Modulo per la presentazione delle osservazioni per i piani/programmi/progetti sottoposti a procedimenti di valutazione ambientale di competenza statale

ID: Codice procedura (ID_VIP/ID_MATTM): 12691

“Progetto di un impianto eolico denominato "Pitigliano" ubicato nei comuni di Pitigliano (GR) e Sorano (GR) costituito da 20 (venti) aerogeneratori di potenza nominale 7,0 MW per un totale di 140,0 MW con relative opere connesse ed infrastrutture indispensabili”

Immagine 1. Vincoli ex art. 136 del CBC dal PIT della Regione Toscana e zona approssimativa dove è progettato l'impianto industriale.

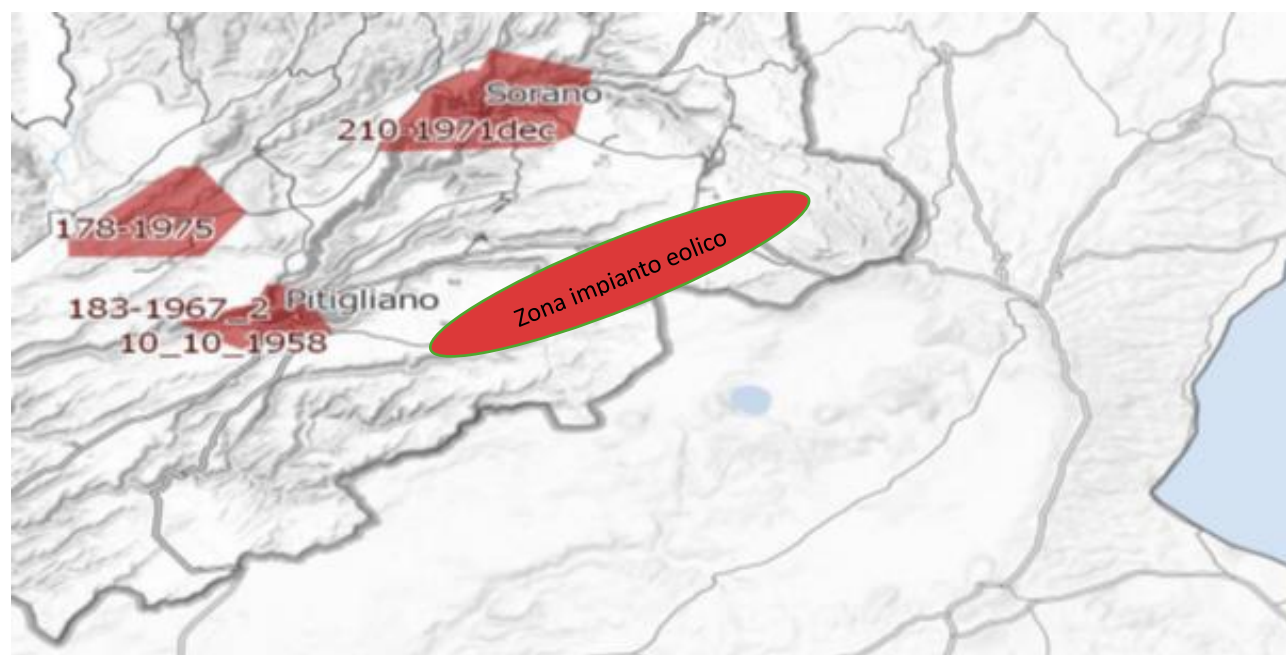
Al contrario si evidenzia che l'impianto eolico industriale citato non solo ricadrebbe con tutti e 20 gli aerogeneratori all'interno delle fasce di rispetto di 3 km di due vincoli paesaggistici di notevole interesse pubblico esistenti nella Regione Lazio e con una parte di essi nel vincolo paesaggistico del Centro abitato di Sorano (GR) quindi in aree non idonee all'installazione di impianti di energia rinnovabile. Addirittura, alcuni aerogeneratori sarebbero ubicati a poche centinaia di metri dai perimetri dei due vincoli paesaggistici laziali ex art 136 del CBC.

Inoltre, come sostiene la Proponente parte dell'impianto si verrebbe a trovare a 3,5 km dal centro abitato di Sorano. Infatti, tre degli aerogeneratori WTG 08, 09, 10 sono addirittura all'interno delle fasce di rispetto dei 3 km del suo vincolo paesaggistico di notevole interesse pubblico ex art 136 del CBC. Si evidenzia che così si crea

un'ulteriore incompatibilità con la tutela del Paesaggio.

Immagine 3. Cumulo di una parte di impianti eolici, fotovoltaici e geotermici industriali in progettazione ed esistenti intorno all’eolico industriale “Pitigliano”.

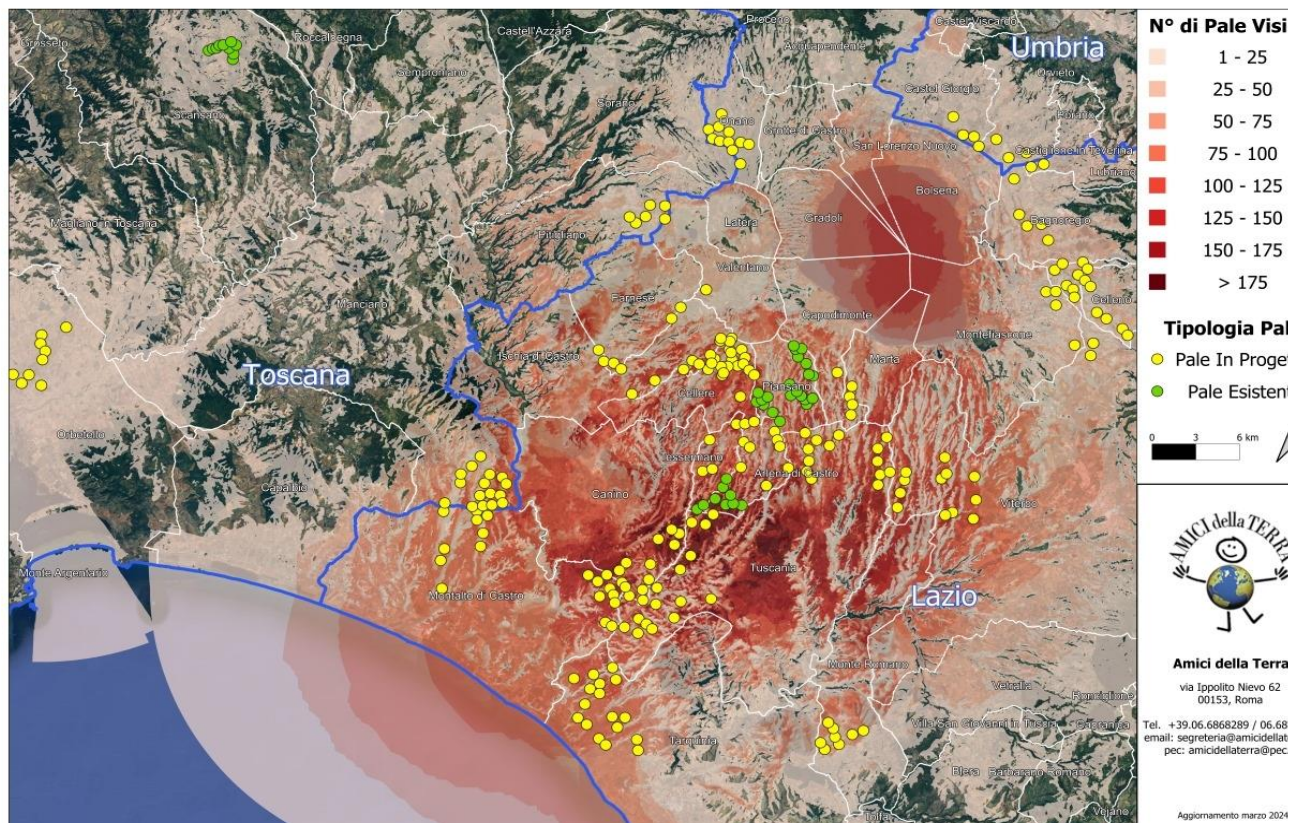
Beni Culturali “*Ambito paesaggistico, geologico e geomorfologico dell’orlo della caldera di Latera ...*” Non vengono nemmeno citati gli impianti eolici in progetto al MASE, il “Rempillo” (6 aerogeneratori) e un altro in verifica amministrativa di 14 aerogeneratori e 72, 6 MW. Ad oggi nei territori di Pitigliano, Sorano e in quello limitrofo potenzialmente potrebbero essere insediati 40 aerogeneratori alti 200 metri e larghi 170. Ma la proponente non cita neanche altri impianti che creerebbero il cumulo e quindi maggiore impatto. Infatti, sul territorio della “Città del Tufo” (Sorano e Pitigliano) impatterebbero anche l’impianto eolico “Montarzo” di Onano con 13 aerogeneratori con le dimensioni ricordate, l’altro eolico industriale nel territorio di Valentano con sette aerogeneratori (stesse dimensioni), gli impianti di Farnese con un minieolico di 3 Torri alte 60 metri già installate in località Poggio del Crognolo e l’impianto eolico industriale “Vallerosa” (7 aerogeneratori alti 200 metri e larghi 158 metri) in procedura VIA presso la Regione Lazio. Inoltre, altri impianti del minieolico già presenti a Valentano, Cellere e Piansano e due progetti eolici industriali con le stesse dimensioni (200 m x 170 m) nel Comune di Ischia di Castro. La valutazione del cumulo non prende neanche in considerazione gli impianti industriali di fotovoltaico e agrivoltaico in progetto a Farnese, Valentano, Ischia di Castro, Cellere. L’impianto geotermico in procedura Via al MASE, progettato nella Caldera di Latera. Quindi è stata effettuata una valutazione del potenziale impatto cumulativo non veritiera a dispetto di quanto affermato dalla proponente che sostiene di aver preso in considerazione uno spazio di 10 km intorno al suo impianto per gli impatti che si creerebbero.

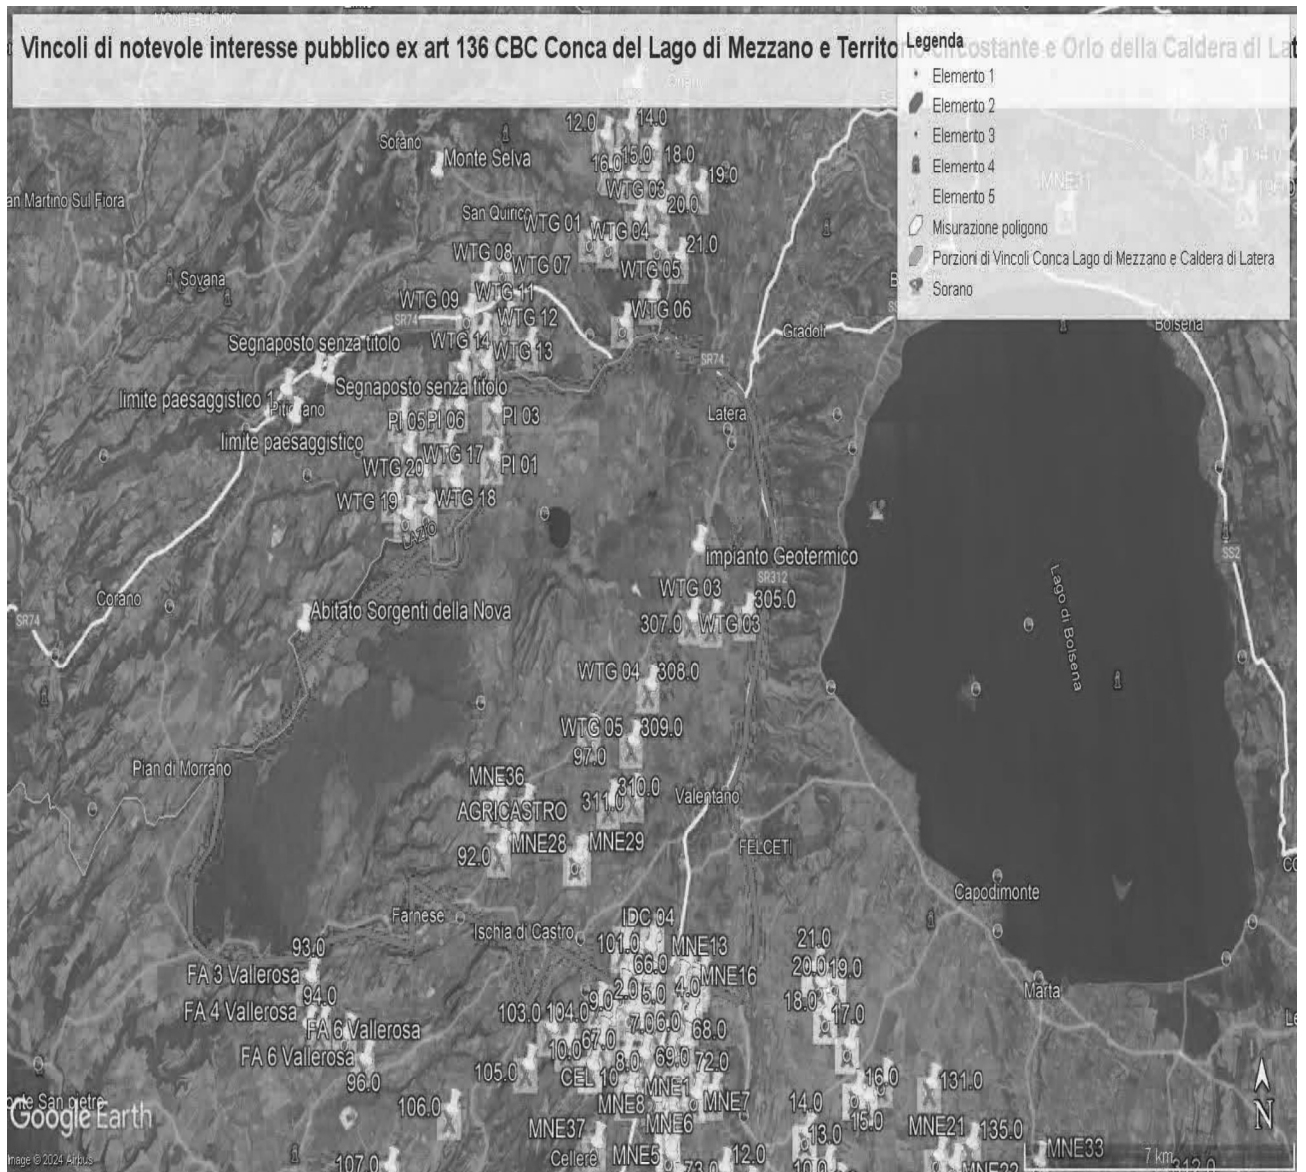
Come è illustrato nell'immagine si ribadisce che l'impianto industriale "Pitigliano" ricade completamente all'interno delle fasce di rispetto dei due vincoli di notevole

interesse pubblico e lambisce quelle di un terzo vincolo e quindi come affermato dal Consiglio di Stato nelle sentenze citate, l'impianto è insediato in area non idonea ai sensi dell'art. 20 comma 8 lettera c quater del D.Lgs. n. 199/2021 e ss.mm.ii al contrario di quanto sostiene la proponente.

IMMAGINE n. 3 Impianto eolico industriale “Pitigliano” e distanze aerogeneratori dai Vincolo “Orlo della Caldera di Latera.

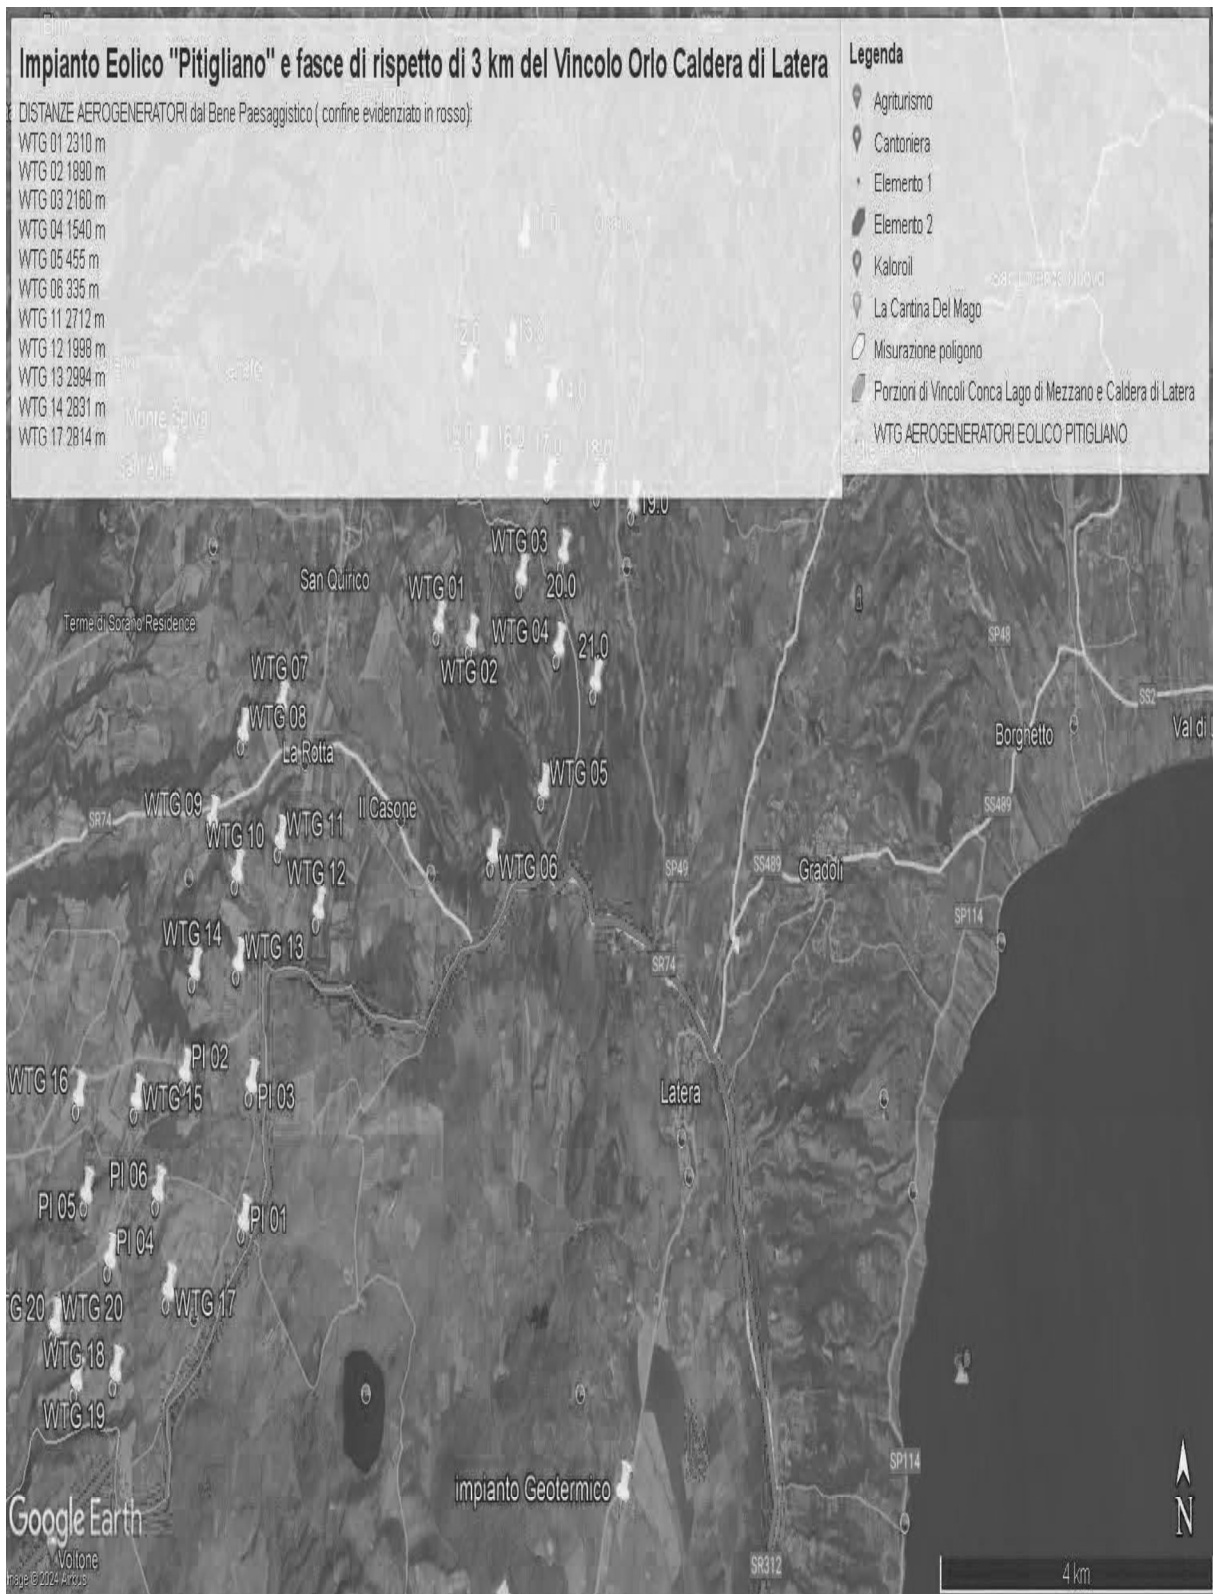
Concludendo, si evidenzia ancora che la proponente non effettuando la procedura prevista dalla Parte III delle Linee Guida nazionali ha ignorato un vincolo paesaggistico di notevole interesse pubblico istituito con un provvedimento del Segretariato regionale del Ministero della Cultura per il Lazio che ha emanato il Decreto di dichiarazione di notevole interesse pubblico n. 22 del 15.02.2024 ai sensi e per gli effetti dell'art. 136, co. 1, lett. c) e d) del decreto legislativo 22 gennaio 2004, n. 42, "Ambito paesaggistico, geologico e geomorfologico dell'orlo della caldera di

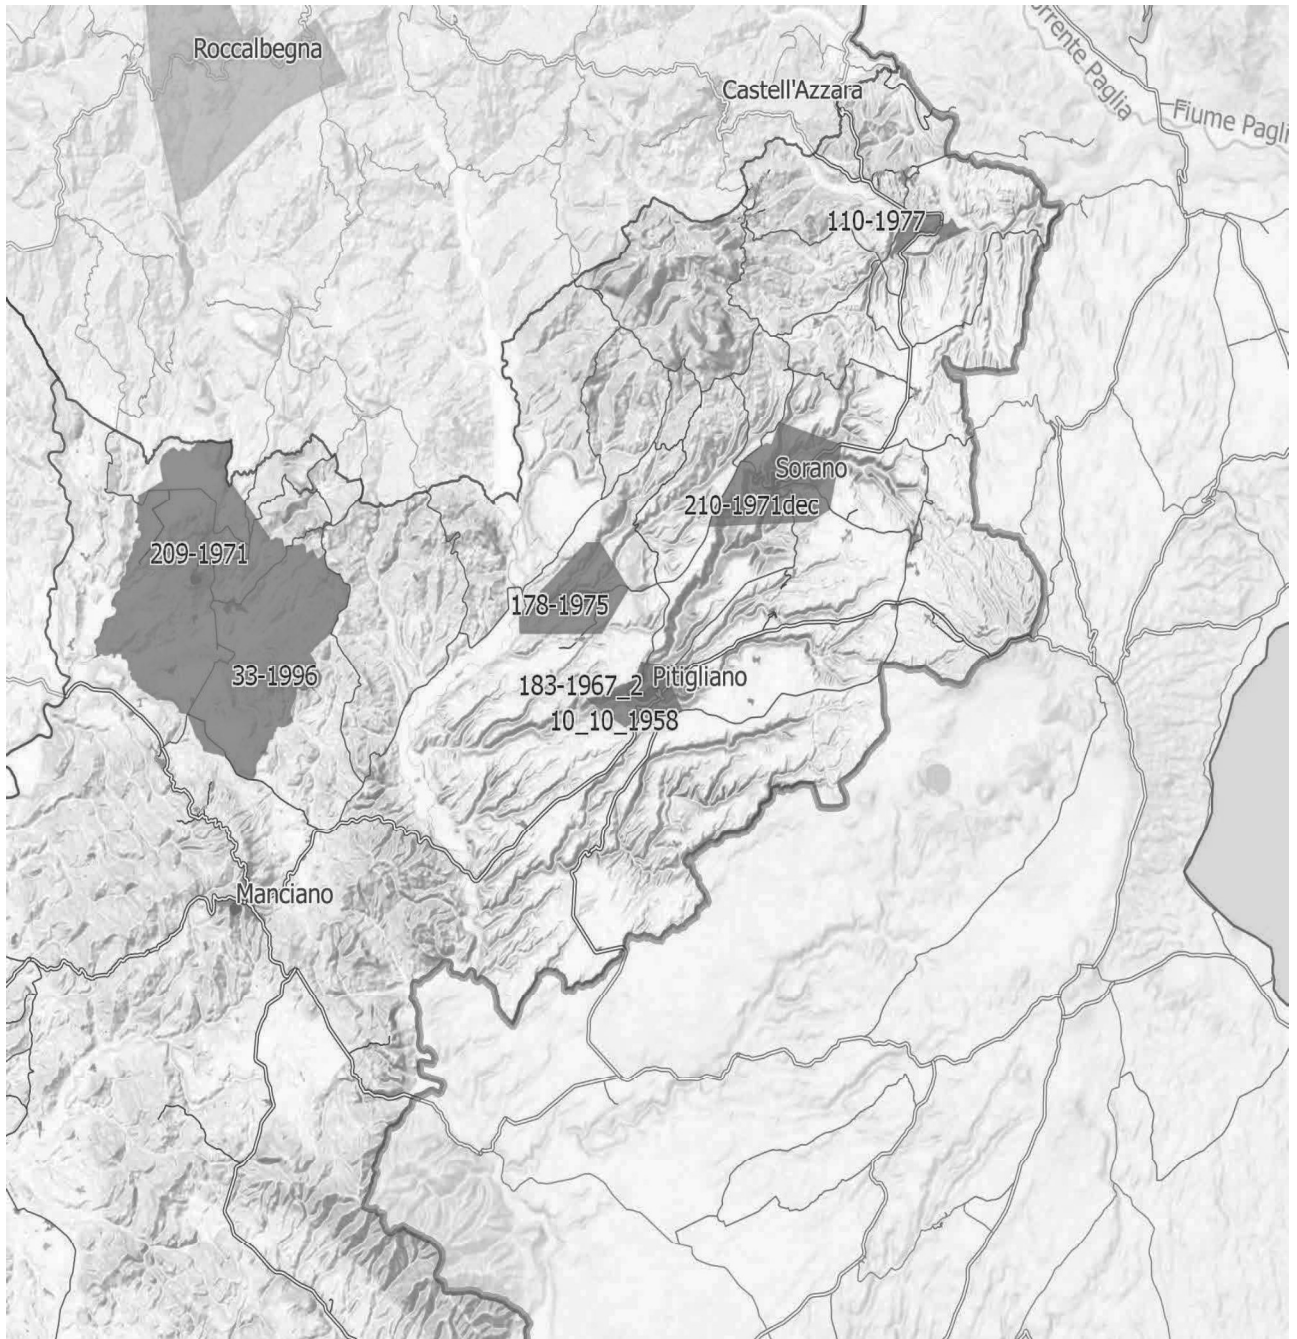
IMMAGINE n. 4 Si evidenzia che i tre aerogeneratori WTG 07, WTG 08 e WTG 09 impattano con il vincolo paesaggistico di notevole interesse pubblico del Centro Storico di Sorano. Il WTG 07 si troverebbe a 2828 m, WTG 08 2504 e WTG 09 2990. Il cavidotto dell'impianto invece impatta in buona parte del Vincolo paesaggistico ex art. 136 del CBC del Centro Storico di Pitigliano.

IMMAGINE n 5. Mappa eolici elaborata dall'Associazione Amici della Terra. La mappa evidenzia il cumulo degli impianti tra Lazio e Toscana.

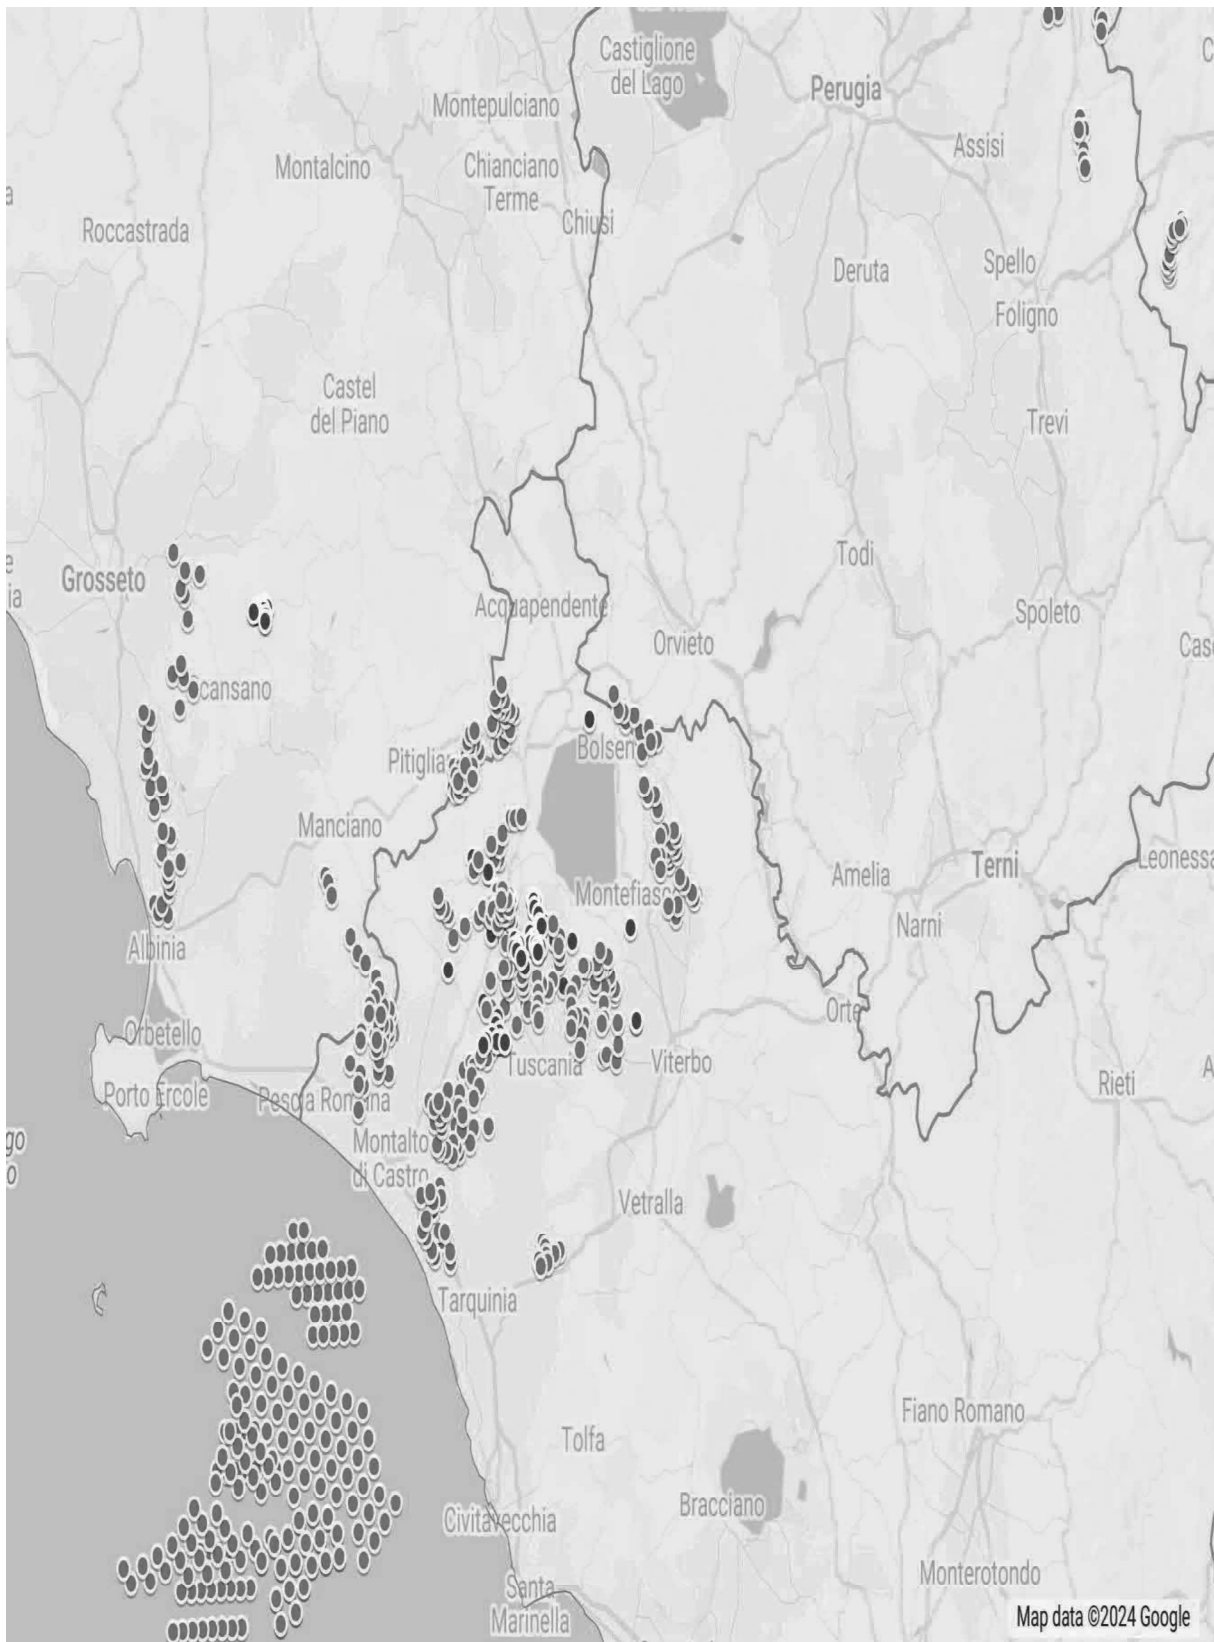
Riguardo al cumulo degli impianti FER, le mappe prodotte dalla proponente riguardano, come già evidenziato, soltanto una parte molto piccola degli impianti FER dell'area intermedia e vasta e in particolare di quelli eolici che contribuiscono a creare un notevole cumulo e la saturazione del territorio tosco laziale. Riguardo al cumulo dei soli impianti eolici si riporta la mappa dell'intervisibilità degli impianti eolici elaborata dall'Associazione nazionale “Amici della Terra”.

Gli aerogeneratori dell'impianto eolico “Pitigliano” si verrebbe a trovare da poche centinaia di metri dalle “pale” dell'eolico “Rempillo” ai due chilometri dell'impianto “Montarzo” di Onano senza contare la presunta vicinanza con gli
